Expediente: 056150213940

RESOLUCIÓN No.

POR MEDIO DE LA CUAL SE RESUELVE UN RECURSO DE REPOSICIÓN Y SE ADOPTAN OTRAS DETERMINACIONES

Asunto: Concesión de Aguas Superficial- Recurso de reposición

Imagen 8 y 9: Tamaños de cuenca de punto de captación 1 y 2 de la fuente FSN1.

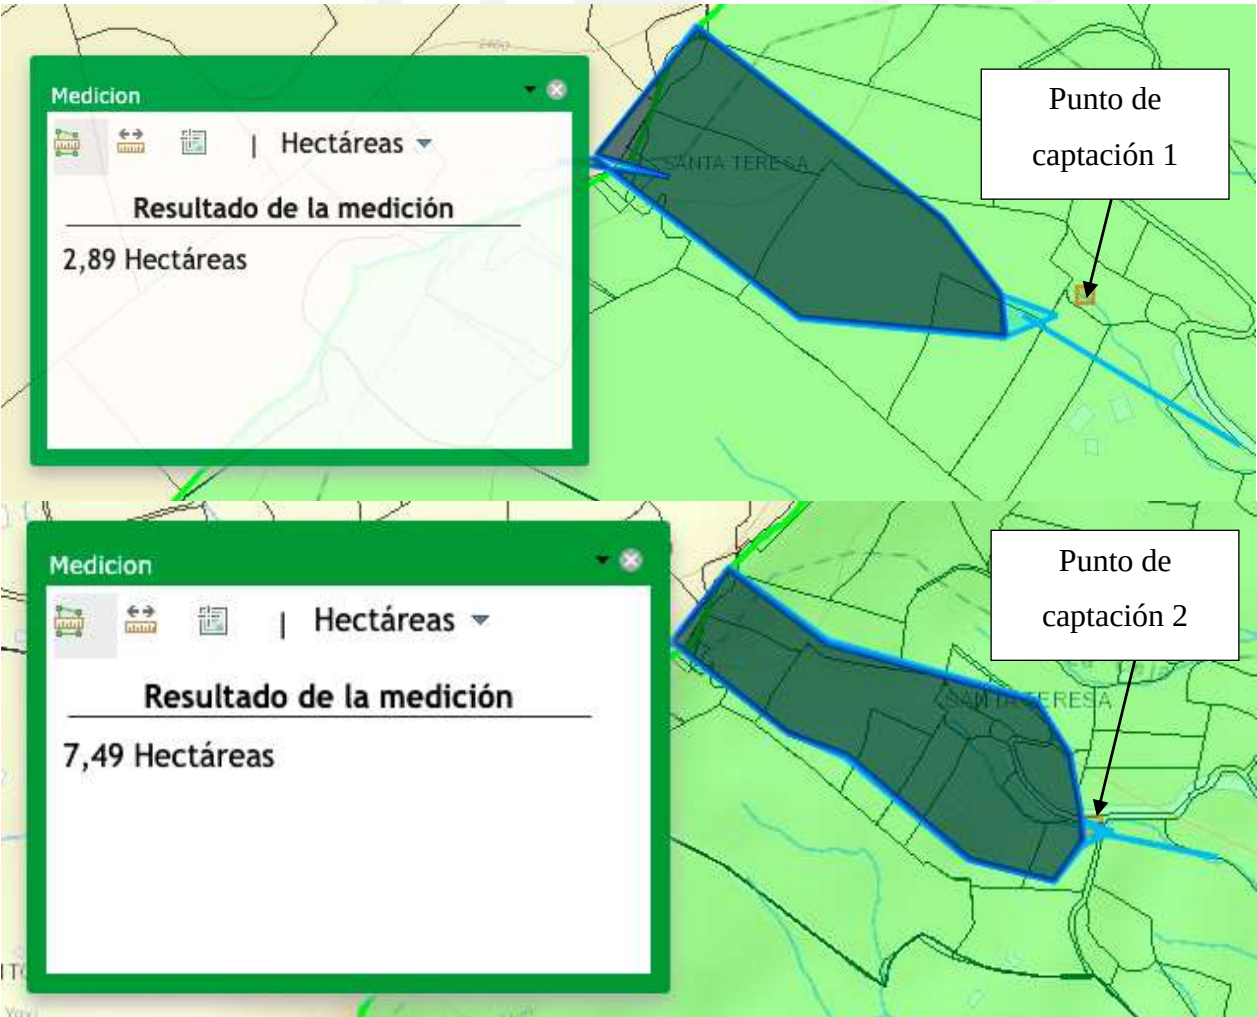
Se debe aclarar que, la disponibilidad del recurso hídrico en los diferentes puntos de la fuente FSN1 está sujeto al tamaño de la cuenca hidrográfica, toda vez que este parámetro determina la capacidad de recuperación de la misma y debe ser considerado al momento de derivar el recurso hídrico en un punto específico. En las siguientes imágenes se observa el tamaño de cuenca del punto de captación 1 y 2 de la FSN1.

Como se observa en la imagen 8 y 9, el tamaño de cuenca en el punto de captación N° 1 es muy inferior al calculado en el punto de captación N° 2, toda vez que este último contiene el área de la cuenca del punto de captación 1 más el área de cuenca contenida entre ambos puntos de captación, dando como resultado que en el punto N° 2 exista una mayor oferta hídrica y por ende mayor capacidad de la fuente para suplir los requerimientos hídricos del acueducto y de otro tipo de usuarios.
